## Studie

název akce: **Městský stadion Ústí nad Labem**  
project: **– Dovybudování areálu**

obsah: **E. DOKLADOVÁ ČÁST**

**VĚC:** „Městský stadion Ústí nad Labem – dovybudování areálu - studie“ – odpověď na připomínky  
**FAČR**

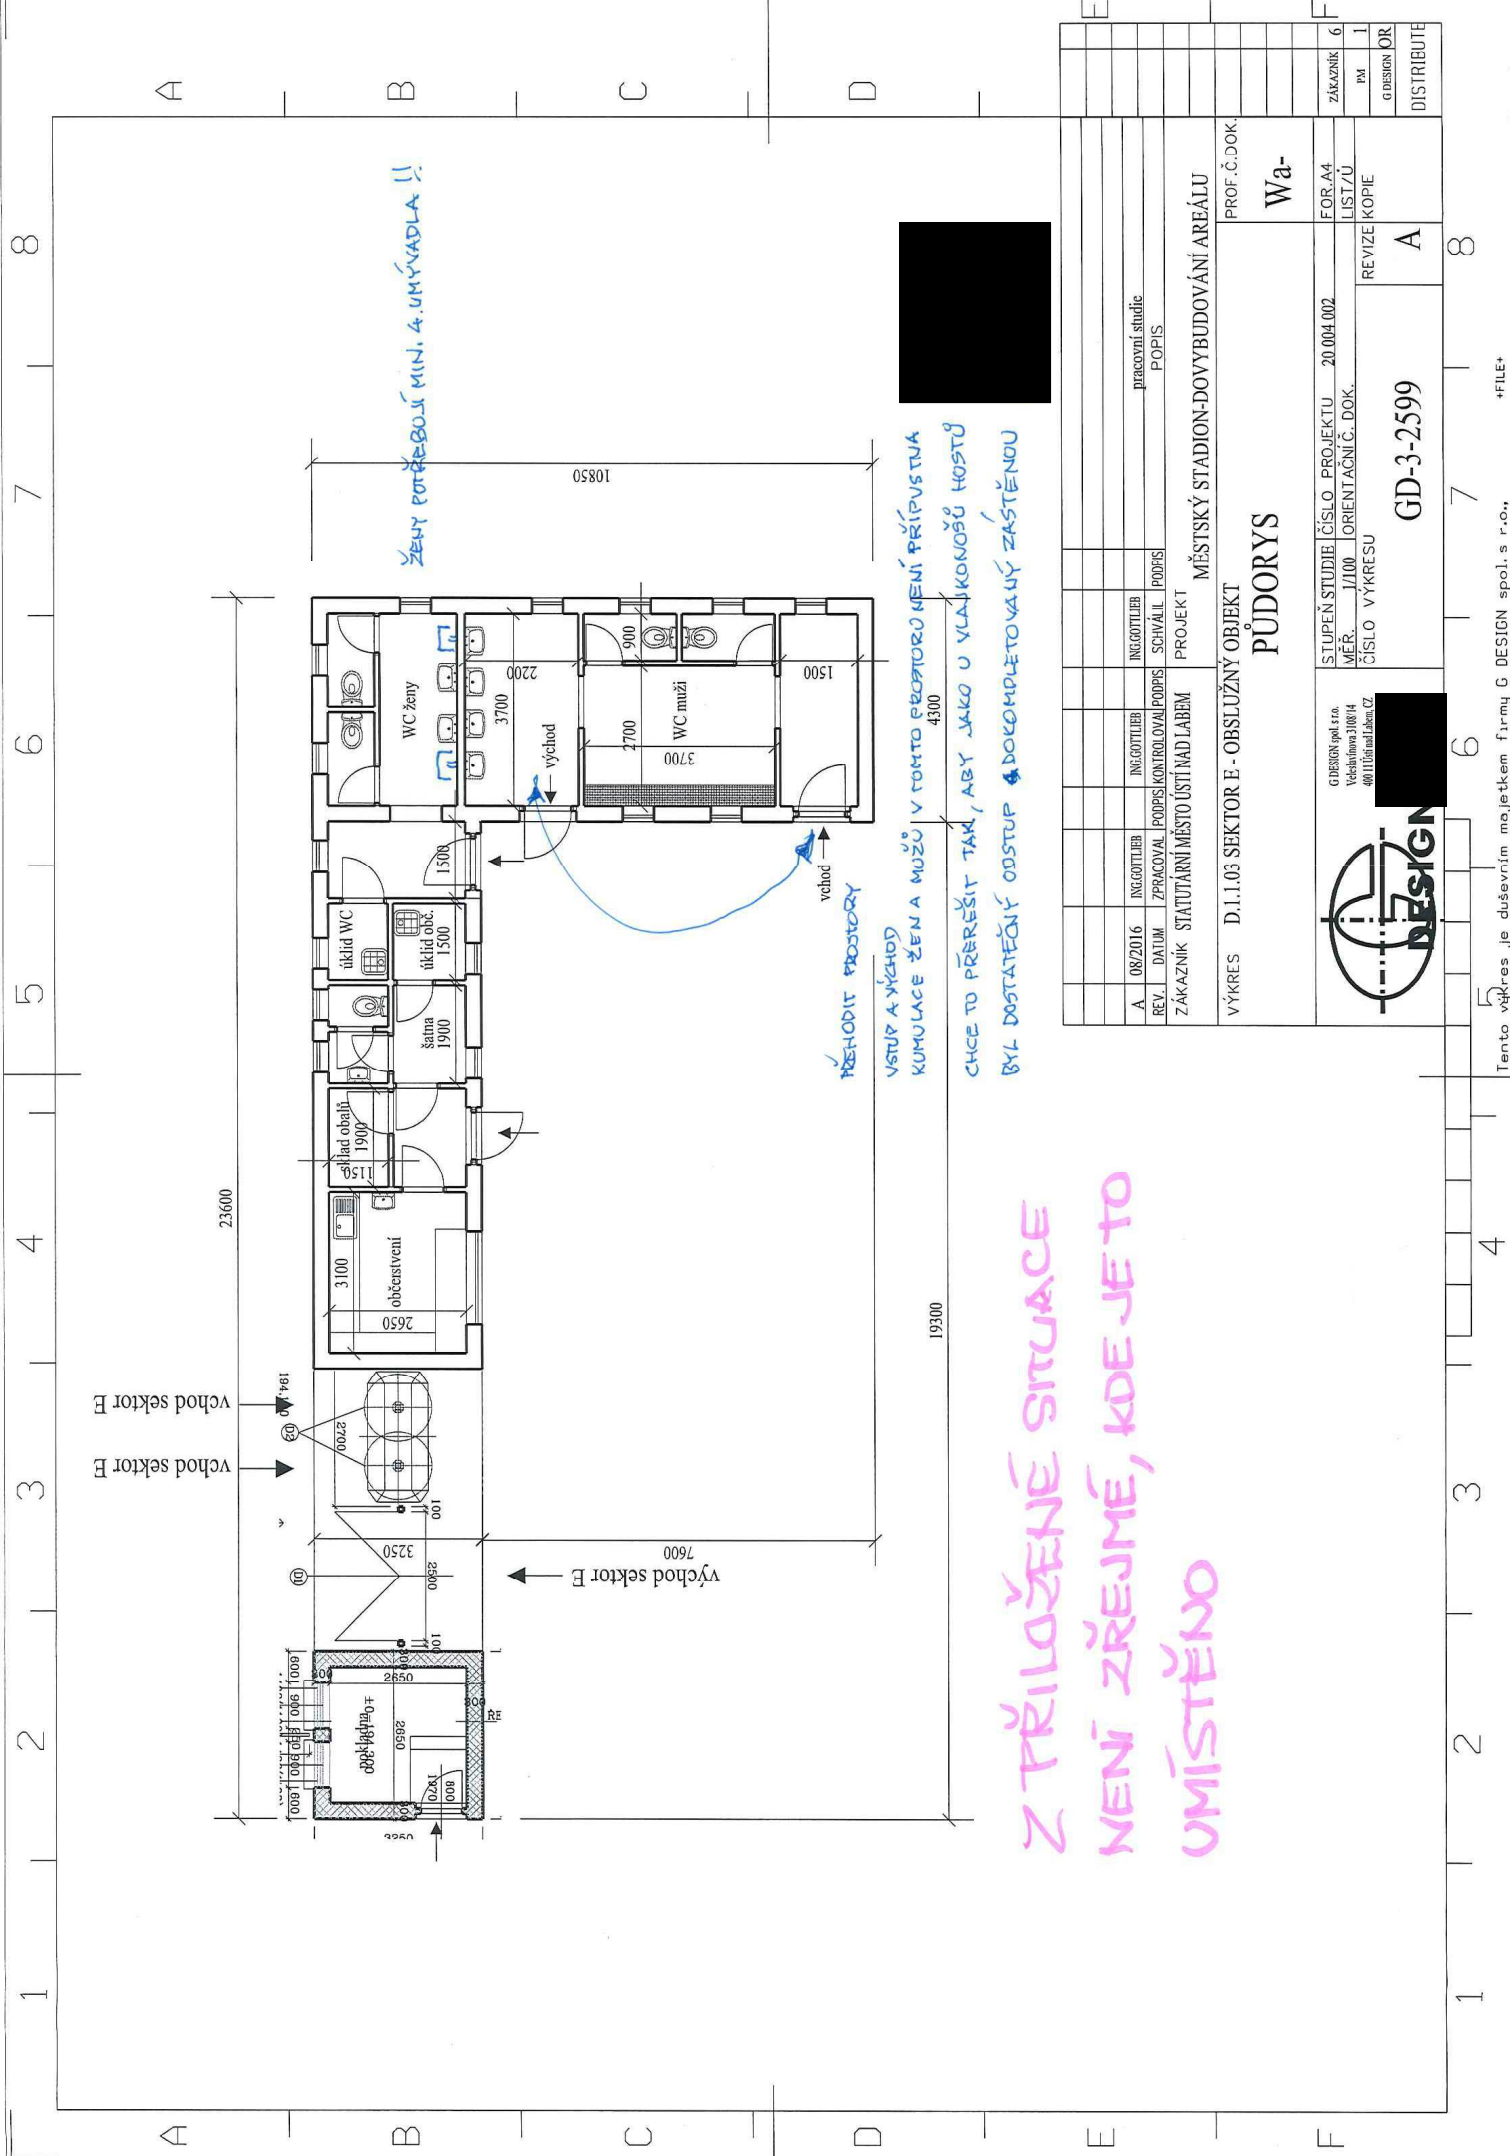
ÚKLADOVÉ KOMBORY JSOU U VT DOSTATEČNĚ

NĚJAK POD  
PŘEŘESIT

ZENY POTŘEBUJÍ MINI 4. UMÝVADLA !!

PŘEHODIT PROSTORY

- Výkres D.1.1.01 TRIBUNA B2 – Půdorys a řez – Dle požadavku KHS Ústí nad Labem musí mít každý samostatný objekt sociálního zázemí vlastní úklidovou komoru. Vstup do WC ženy (diváci) byl navržen ve vazbě na stávající WC pro diváky (ve stávající tribuně B jsou vstupy z komunikace za tribunu). Pokud navržené dispoziční řešení vyhovuje uživateli (správa stadionu), domníváme se, že není důvod ho měnit.

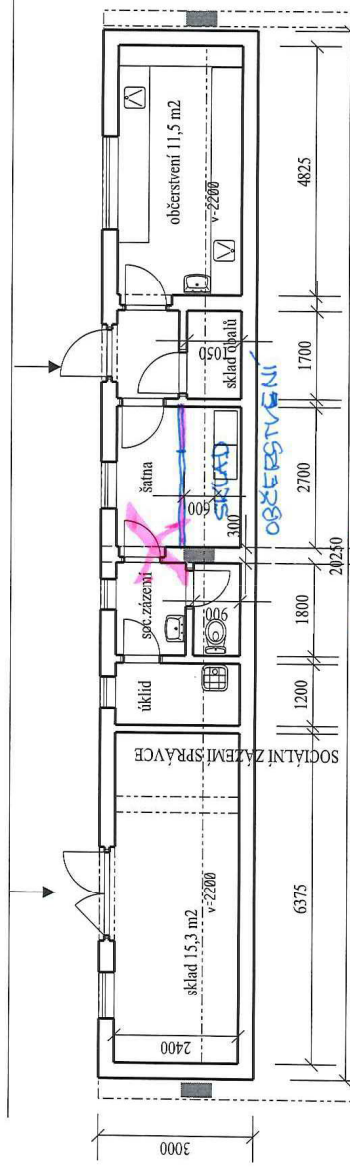
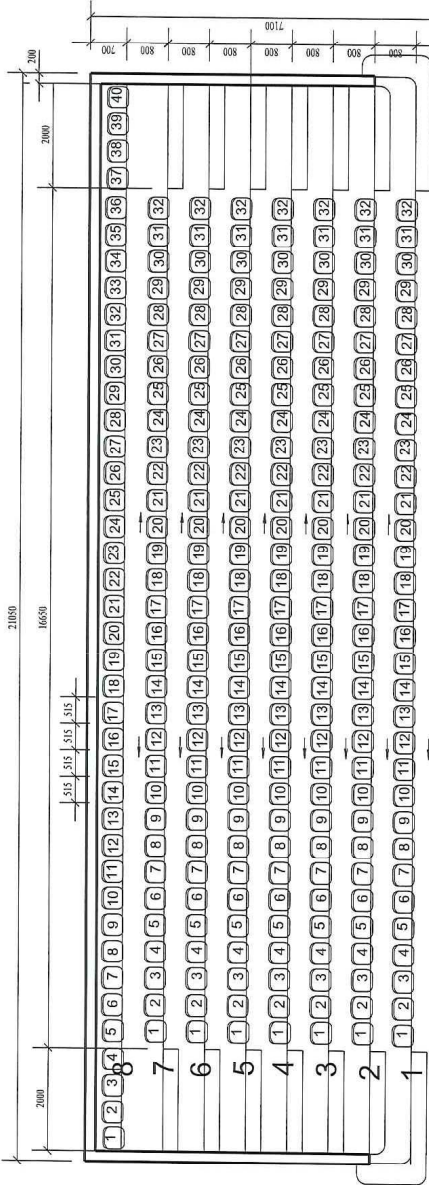
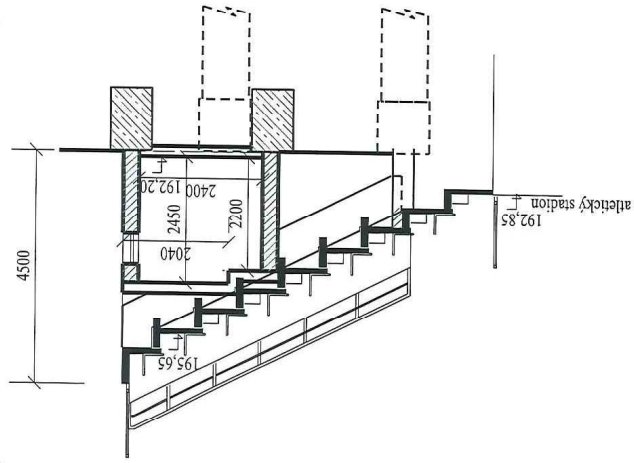
**PŮDORYS VESTAVĚNÝCH OBJEKTŮ**  
 DOPORUČUJI ZMĚNIT ZDA JE TŘEBA, ABY BYLY  
 ZEDĚ A DVEŘE MEZI SOCIÁLNÍM ZARÍZENÍM A ŠATNOU  
 DOPORUČUJI VŠAK ZMĚNIT ŠATNO  
 A VYBUDOVAT DALŠÍ SKLAD, PROSTOR PRO  
 OBČERSTVENÍ SE ZASOUVACÍMI DVEŘEMI.

- Výkres D.1.1.2 TRIBUNA B3 – Půdorys a řez – Předsíň před WC je požadována KHS Ústí nad Labem u každé akce. Vstup za šatny přímo na WC není možný. Nový prostor pro sklad potravin nebyl navržen v souladu s užíváním již stávajících občerstvení v tribuně A2 a A3, kde tento prostor rovněž není. Jelikož se jedná o občasně využití občerstvení pouze v době konání sportovních akcí, je zboží určené k prodeji zaváženo přímo do prodejní části. Při zúžení šatny na cca 1,2 m bychom do tohoto prostoru nemohli umístit šatní skříňku (před skříňkou by zbyl průchod cca 0,6 m).
